Commentaarnota 2, ontwerp
[geanonimiseerd]

**Reconstructie Aaltenseweg
en Europastraat, Dinxperlo**

21 maart 2025

Profiel 1: Gemiddelde situatie tussen rotonde en Kerkpad

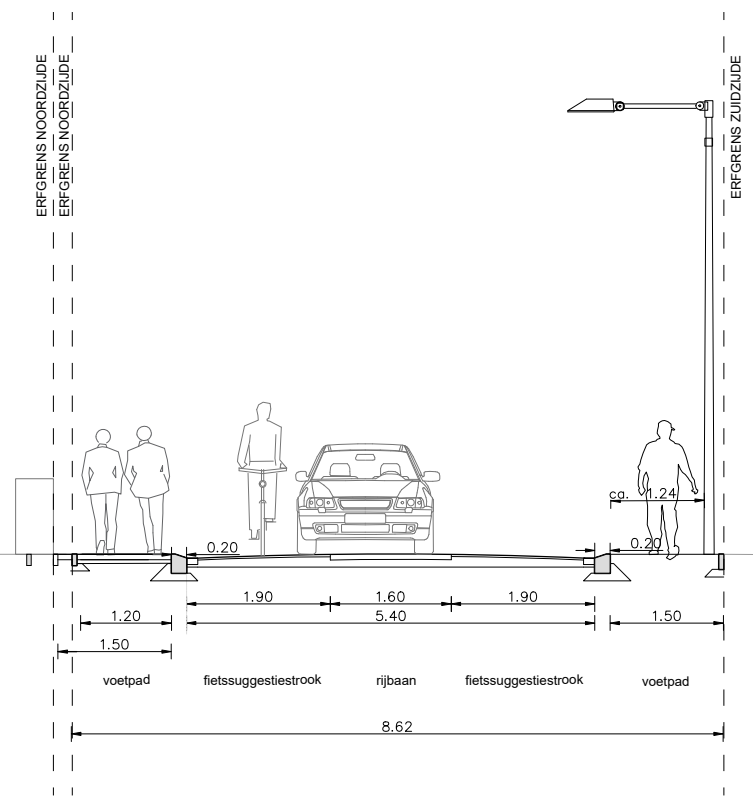
| 6 | <p>Nav. Kan er bij het DO een schema worden meegestuurd waar nu welke vrije doorgangruimte op de stoep wordt aangeboden in het ontwerp. Dit nav discussie over Octopuspalen, lichtmasten en smalle stoepen.</p> | <p>We hebben een aantal 'standaard' profielen met stoepbreedtes bij deze reactienota gevoegd. Een toelichting hierbij: De breedte in de Aaltenseweg is helaas beperkt. Daarnaast varieert de breedte ook sterk. Voor het eerste deel van de Aaltenseweg, tussen de rotonde en de Allee, is het profiel het allersmalst. We hebben hier gekozen voor een wegbreedte van 5.4m, om voldoende ruimte te geven aan het verkeer, maar nog altijd een voetpad over te houden. Deze breedte is ongeveer gelijk aan de bestaande breedte op deze locatie. Dit is smaller dan in de rest van de Aaltenseweg. Zelfs dan is er op de smalle gedeeltes van de weg slechts 1.20m voetpad breedte aan beide zijdes beschikbaar. Er is helaas niet meer ruimte. Vanaf kruising Kerkpad het dorp uit, is er meer ruimte in het profiel en worden de stoepen breder, en kan aan beide zijdes een breedte van 1.50 worden gerealiseerd. Het deel Aaltenseweg vanaf Allee tot aan komgrens is aangepast naar een breedte van 5.80m, gekozen zodat vrachtverkeer elkaar kan passeren over deze lengte, maar ook om voldoende stoepbreedte over te houden in het deel tussen Allee en de schoolzone. Door de weg iets te verbreden wordt op het smalste deel tussen Allee en de schoolzone de stoep weer teruggebracht naar 1.20m aan de noordzijde, 1.30 m aan de zuidzijde. In de bredere delen van de straat is er voor gekozen in ieder geval één zijde, de zuidzijde, te verbreden (dus van 1.30m tot 1.50m waar dat kan). Hiervoor is gekozen zodat deze stoep beter toegankelijk is voor bijvoorbeeld ouders met kinderwagens, of rollators, maar ook omdat de lichtmasten aan de zuidzijde in de stoep plaatselijk voor minder doorgang zorgen. In de profielen is rekening gehouden met objecten als lichtmasten en octopuspalen. Middels proefsleuven hebben we de positie van kabels en leidingen in de Aaltenseweg streekproefsgewijs onderzocht, om zo de haalbaarheid van deze profielen te toetsen. In de praktijk kan de ligging afwijken, daarom zijn deze profielen nog onder voorbehoud van de daadwerkelijke ligging van kabels en leidingen.</p> |
